RÉVISION DU PLAN LOCAL D'URBANISME

AVIS DES PERSONNES PUBLIQUES CONSULTÉES ET RÉPONSES PROPOSÉES

AVIS DES PERSONNES PUBLIQUES CONSULTÉES

Avis détaillé des services de l'État sur le projet de PLU de la ville de Chaumont-en-Vexin, au regard des objectifs du développement durable

Règlement graphique :

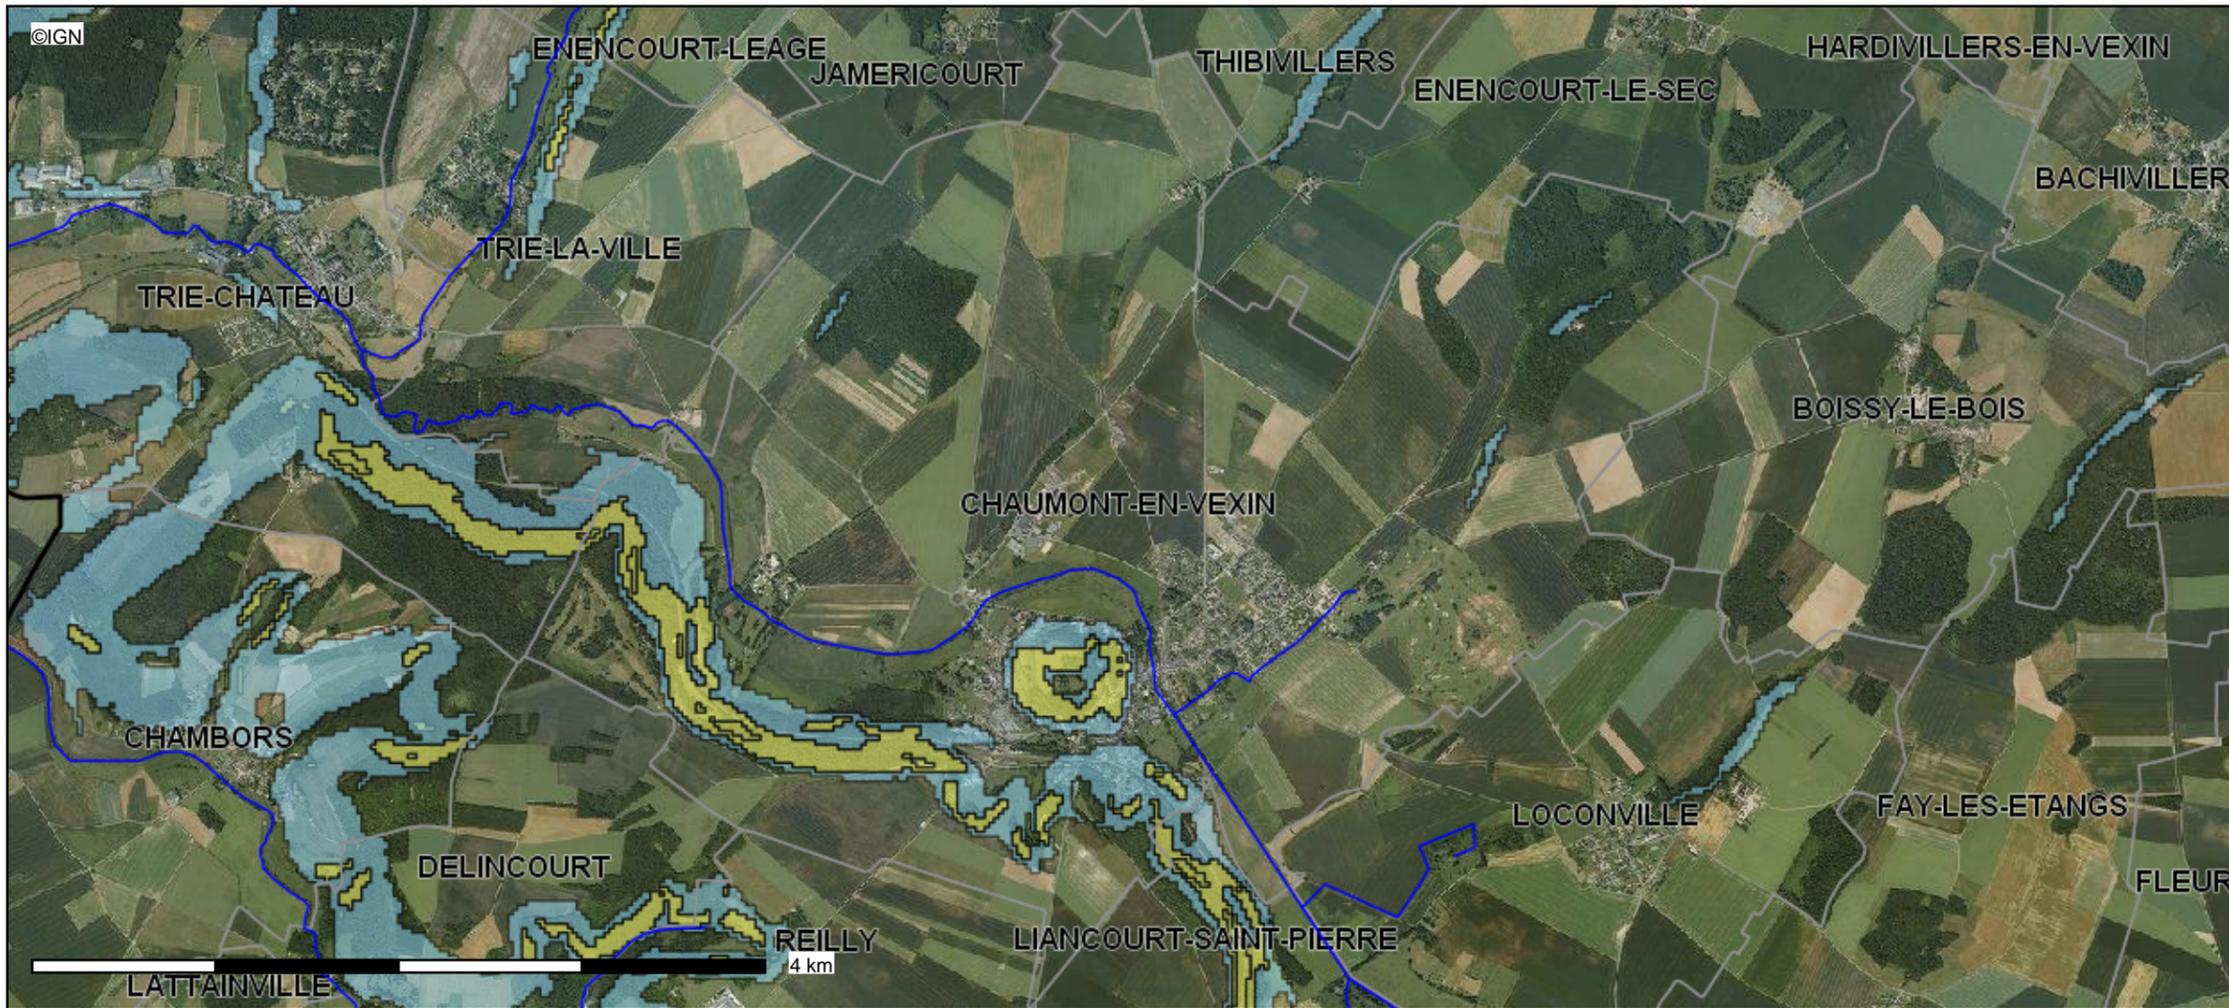
- La légende du règlement graphique nécessitera une mise à jour quant à la désignation des zones inscrites au zonage réglementaire.

23) La légende du règlement graphique nécessitera une mise à jour quant à la désignation des zones inscrites au zonage réglementaire.	N'a pas été repérée d'information manquante dans la légende désignant les principales zones et secteurs délimités au plan. Il est donc proposé de ne pas apporter de modification au dossier PLU révisé sur ce point.
